改善箇所説明図

改善内容

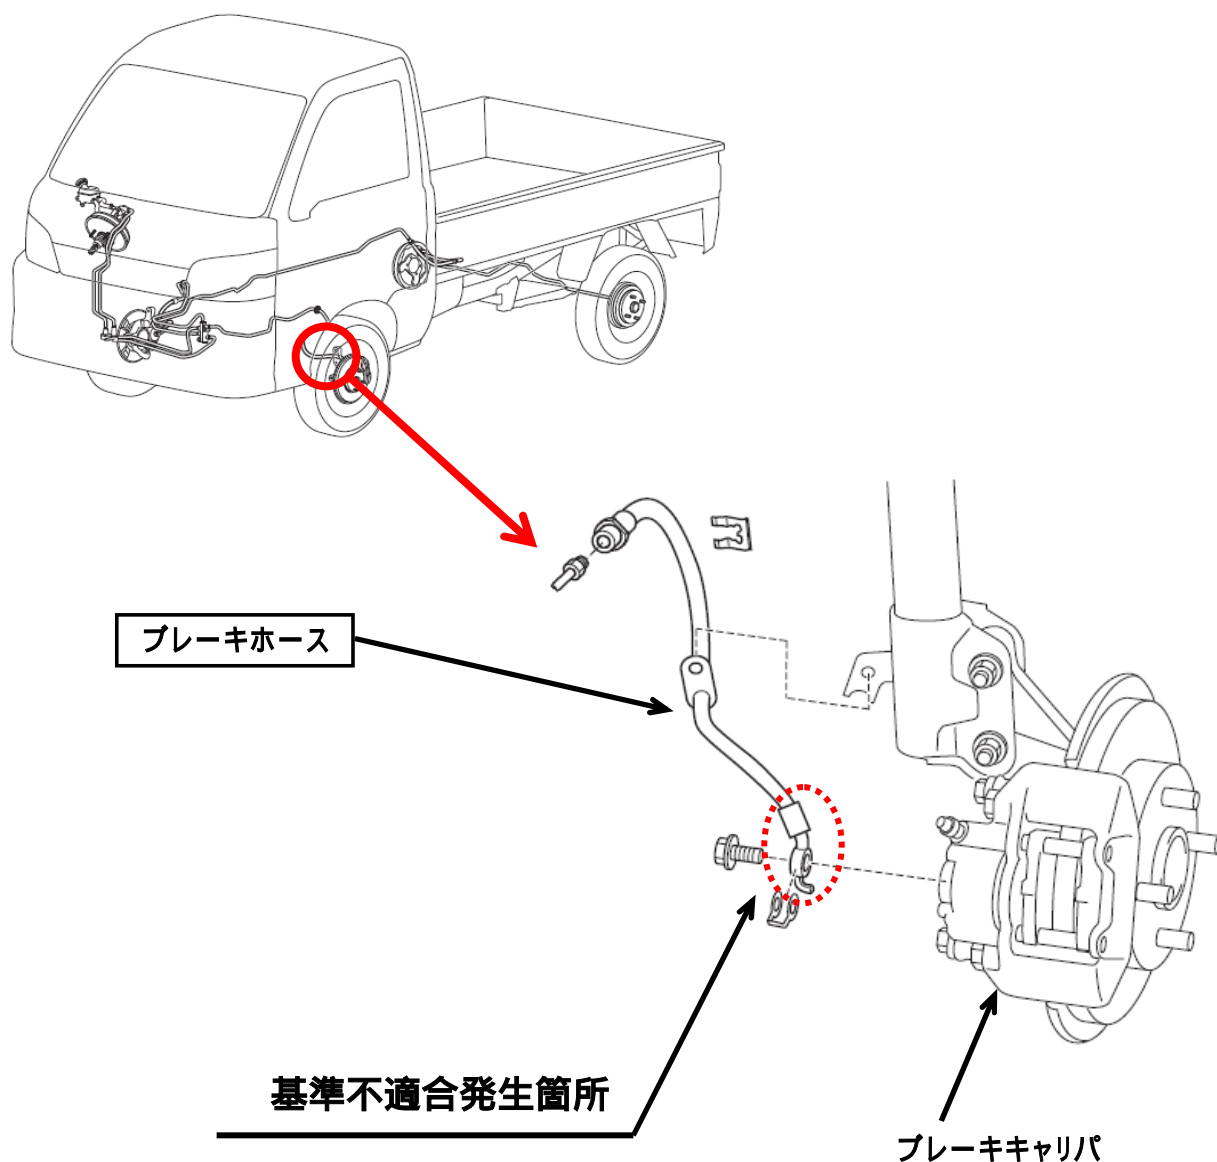
制動装置において、フロントブレーキホースに誤品が組付られたため、ホースをブレーキキャリパに固定する口金の形状が不適切なものがあり、ブレーキ液の流路が狭くなっているものがある。そのため、急制動時に、ブレーキキャリパへの液圧の伝達が遅れるものがあり、最悪の場合、ブレーキ片効き、又は制動停止距離が長くなるおそれがある。

点検、交換作業完了後は、エンジンルーム内打刻番号車両前側に黄色ペイントを塗布する。

全車両、当該ブレーキホースの口金を確認し、誤品が組付けされている車両はブレーキホースを良品と交換する。
